Mémoire en réponse

Avis du pôle Nature de la DDT de l'Aisne

Projet de centrale photovoltaïque au sol

Communes de Mortiers et Dercy (Aisne, Hauts-de-France)

Carte 1 : Voisinage et cadre de vie

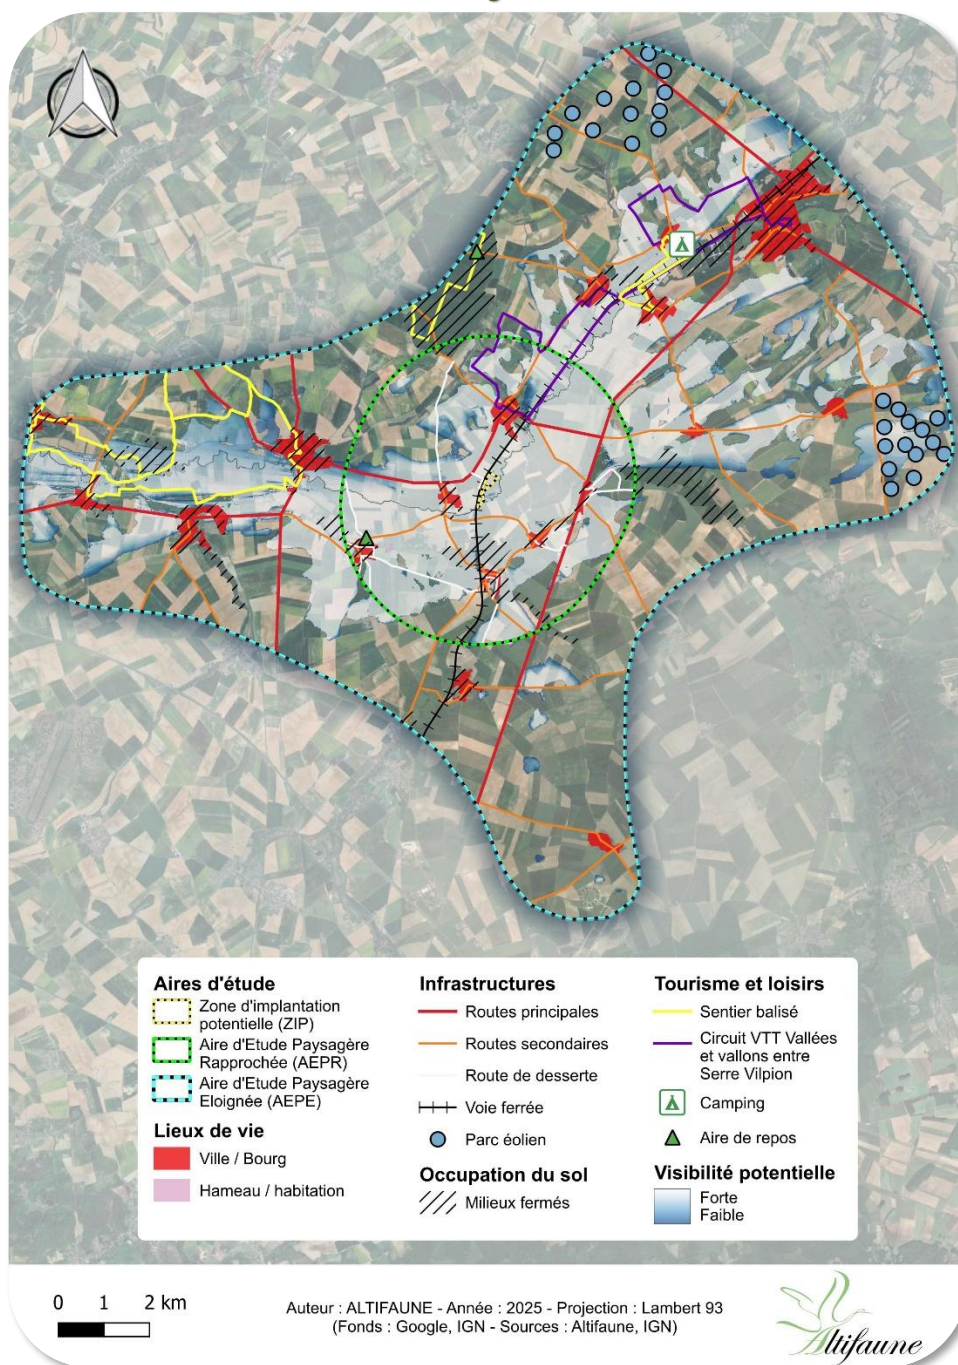
Le document n'identifie pas précisément les sentiers balisés qu'il évoque et ne les localise pas sur une carte. L'instructeur a recensé la boucle VTT « Vallées et vallons entre Serre et Vilpion », qui passe à Dercy.

La boucle VTT « Vallées et vallons entre Serre et Vilpion », n'a pas été recensée dans les enjeux ayant potentiellement des vues sur la zone de projet, c'est un oubli.

La carte ci-dessous reprend les enjeux liés au voisinage et au cadre de vie, faisant apparaître ce circuit VTT.

Le circuit VTT passe bien dans le village de Dercy, dans son centre. Or il a été démontré dans l'étude paysagère que les vues possibles en direction du projet se trouvent depuis les abords de Dercy. En effet, en raison du relief plat et des milieux fermés que représentent ici les zones urbanisées, il n'y a pas de vue depuis le centre du village.

Carte 2 : Zone d'emprise directe du projet

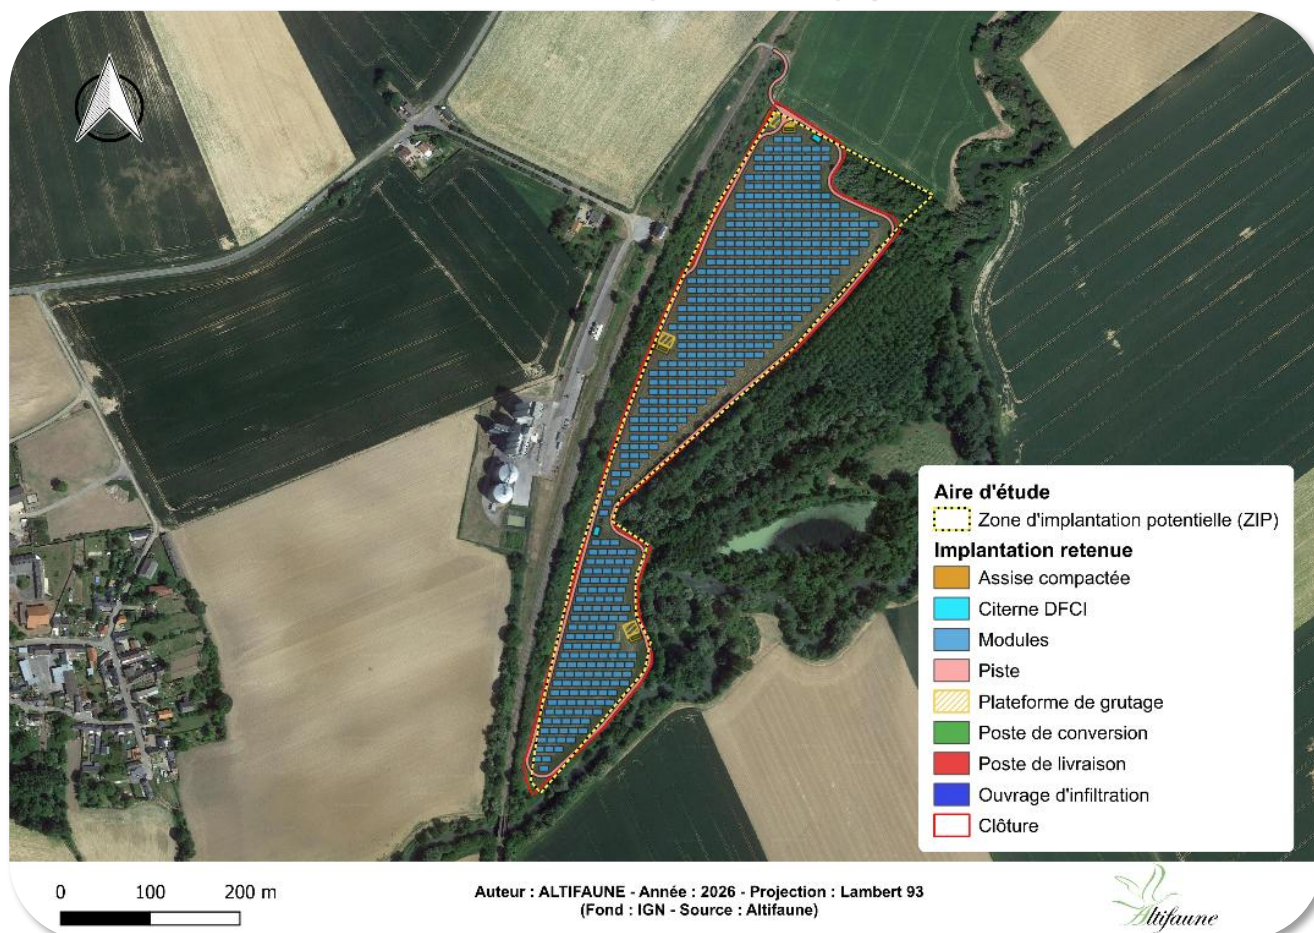
- La qualification des impacts du projet sur les services écosystémiques n'est pas abordée,
- La qualification des impacts du projet sur la parcelle de pâturage bovin au nord-ouest de la ZIP n'est pas satisfaisante étant donné qu'elle était occupée par des taureaux lors des prospections (cf. page 51 de l'étude d'impact) ;

- Impacts sur les services écosystémiques : Afin de répondre à cette demande, une étude des impacts du projet sur les services écosystémiques a été annexée au présent dossier.
